Von: Christian.Lingl@lbd.bayern.de
Gesendet: Freitag, 17. September 2021 10:34
An: Bannert, Birgit (GeoBremen)
Cc: Christian.Ocker@lbd.bayern.de; Sebastian.Milutzki@lbd.bayern.de
Betreff: AW: [EXTERN]-Fragen zur UP_Rollbahnbefuerung

Betreff: [EXTERN]-Fragen zur UP_Rollbahnbefuerung

bei der Objekterstellung zur Befuerung am Flugplatz Büchel muss ich folgende Feuer abbilden:

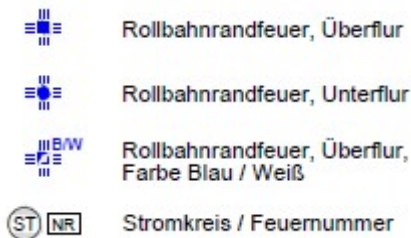
Die Klasse ist UP_Rollbahnbefuerung denke ich, aber die Art1-Attribute können die Legende nicht abbilden, weil "Rollbahnrandmarker" alternativ zu "rundum strahlend,überflur" bzw. "rundum strahlend,unterflur" ist. Darüberhinaus hat Art2 keine Farbe Blau/Weiß.

Ausgehend von der Signaturierung im Katalog, die sich glücklicherweise zum Teil in meiner Legende wiederfindet, handelt es sich um "rundum strahlend,überflur" bzw. "rundum strahlend,unterflur", dabei geht dann aber die Information "Rand" verloren. Die Farbe blau/weiß würde ich als Bemerkung aufnehmen.

Die Bezeichnung würde ich analog zur Legende mit z.B. 29/1 vornehmen oder gibt es da eine einheitliche Vorschrift ?

- **Rollbahnrandmarker (41014006)** ändern in **Randmarker, unbeleuchtet (41014006)**
- **rundum strahlend, überflur (41014002)** ändern in **Feuer, rundum strahlend, überflur (41014002)**
- **rundum strahlend, unterflur (41014004)** ändern in **Feuer, rundum strahlend, unterflur (41014004)**
- **zweiseitig strahlend, unterflur (41014008)** ändern in **Feuer, zweiseitig strahlend, unterflur (41014008)**

anbei wie telefonisch besprochen eine Tabelle mit Vorschlägen zur Ergänzung der Attribute der UP_Rollbahnbefuerung. Evtl. könnte man statt „Rollbahnrandmarker“ auch nur „Rollbahnmarker“ schreiben, da anscheinend die Information „Rand“ zu Irritationen führt.

Das blau-weiße Feuer bitte in blau aufnehmen, da weiß nur vorübergehend als Interim für die Nutzung der Rollbahn als Behelfslandebahn gedacht ist. Ein blau-weißes Feuer gibt es nicht.
